改善箇所説明図

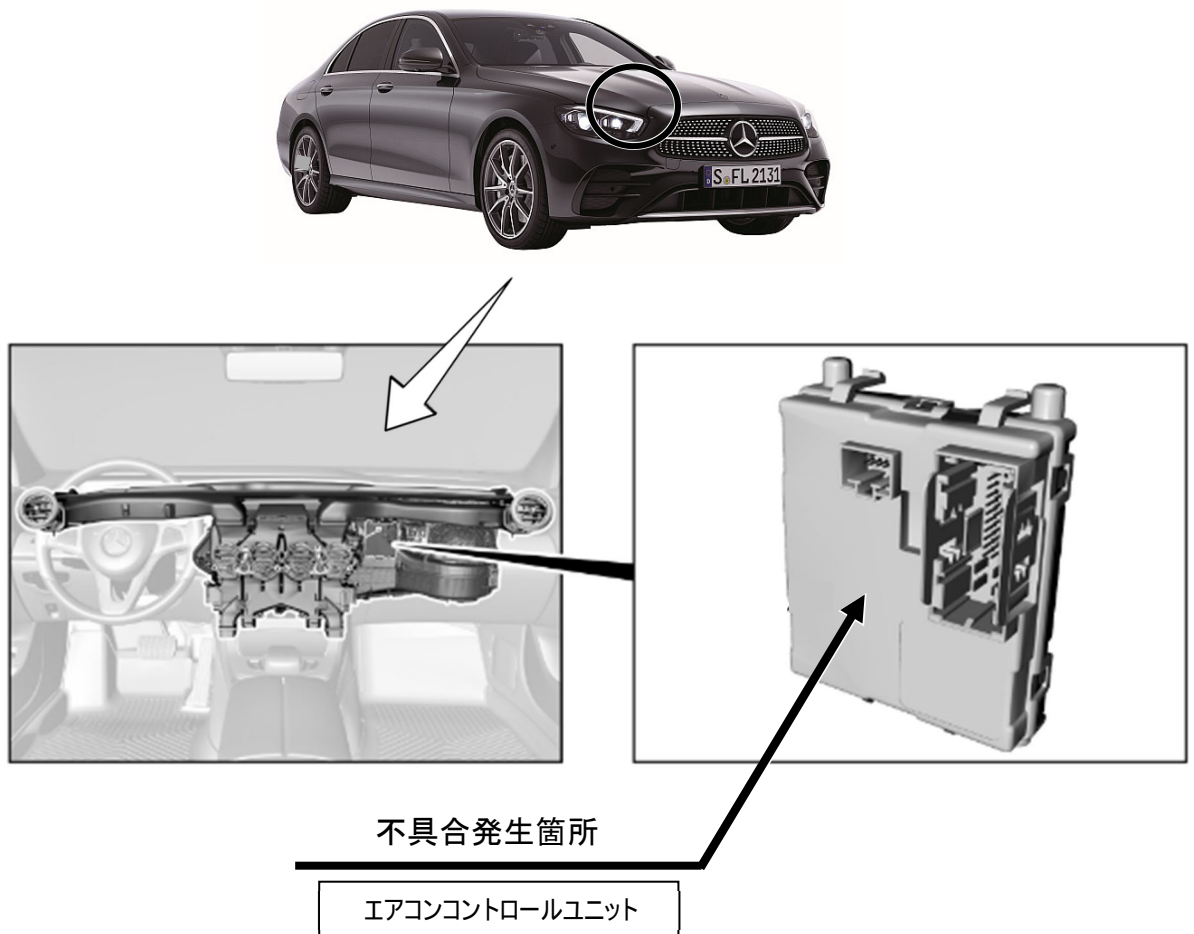
注: は、対策プログラムに書き換える部位を示す。

エアコンコントロールユニットにおいて、低圧 EGR の冷却経路を切替るバルブの制御プログラムが不適切なため、低圧 EGR の冷却が行えず低圧 EGR 内のガス温度が下がらない。そのため、エンジン故障を検知してエンジン警告灯(MIL)が点灯することがあり、最悪の場合、排出ガス性能が悪化するおそれがある。

全車両、エアコンコントロールユニットの制御プログラムを対策プログラムに書き換える。

識別：車台番号の付近に黄色の識別ペイントを塗布する
